Tillgänglighetsinventering av Daghemmet Barnängen

2025

3. Rampen som leder till hälsocentralen och personalingången.

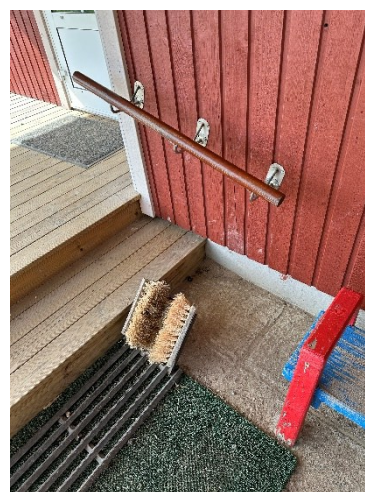
Den befintliga rampen är inte utformad på ett tillgängligt sätt och på vintern utgör den en hälsorisk eftersom det finns en olycksrisk då den blir hal. Det saknas avåkningsskydd som ska vara 5 centimeter högt, vilket skyddar användaren från att köra av rampens kant och minskar

risken för fall. Det förhindrar även användaren från att ramla omkull. Avåkningsskyddet ska finnas på båda sidor av rampen.

Vid kartläggningstillfället fanns en ledstång i en brun nyans som var svår att se eftersom den smälte in i omgivningen. Den blev ytterligare skyddad av föremål i dess närhet som till exempel lådan med sand för vägunderhållning på vintern. Det finns en ledstång på ena sidan, med en höjd som varierar mellan 50 centimeter och upp till 70 centimeter beroende på var man greppar den i lutningen. Brädorna är platta och inte särskilt greppvänliga.

Det ska finnas ledstänger på båda sidor av rampen. Före rampens början och efter rampens slut bör det finnas ett visuellt varnande markeringsområde som signalerar kommande nivåskillnader.

Eftersom rampen är utformad i trä blir den hal när det är vintriga underlag och när träet blir blött.

Rampens bredd är 95 centimeter men på allmänna områden bör rampen vara minst 1,3 meter bred enligt Ålands byggbestämmelselag. Rampens lutning är 21,3 procent, vilket motsvarar en lutning på 12,1 grader. Lutningen är för brant för att rampen ska kunna användas på ett enkelt och självständigt sätt. En utomhusramp utan uppvärmning eller skyddande tak får inte överskrida en lutning av 5 procent.

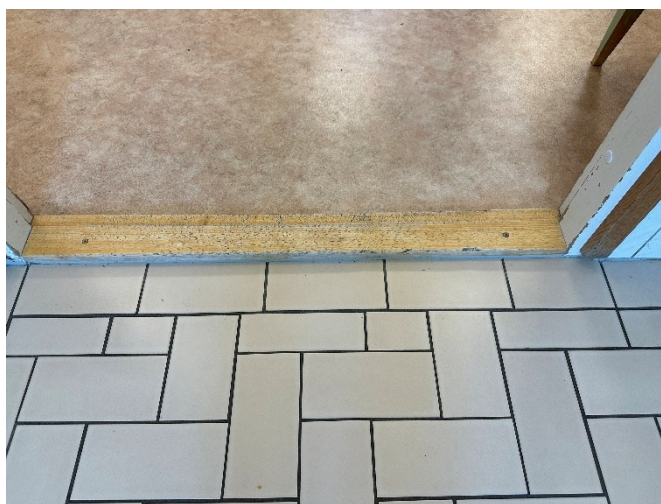
Eluttagen är placerade nära golvet, och vi rekommenderar att de förses med skydd för att förhindra att barnen kan stoppa in saker och riskera att få stötar. På väggarna, i en lagom höjd

för barnen, finns det speglar som skapar roliga reflektioner likt de i ett lustighus vid en nöjespark. En av speglarna är trasig med en stor spricka där barnen kan stoppa in fingrarna, fastna eller skada sig. Vi rekommenderar att trasiga föremål byts ut för att öka säkerheten.

Det finns planer på att rusta upp och renovera lokalerna. Träpanelen i furu håller på att tas bort och ersättas.

Det finns en värmepump installerad och bidrar med värme i byggnaden. Pumpen avger ett visst ljud och på sommaren blir det varmt inomhus. Personalen och barnen vistas mycket utomhus under sommaren vilket gör att det inte upplevs som ett problem. Det finns golvvärme i byggnaden om det blir kallt på vintern.
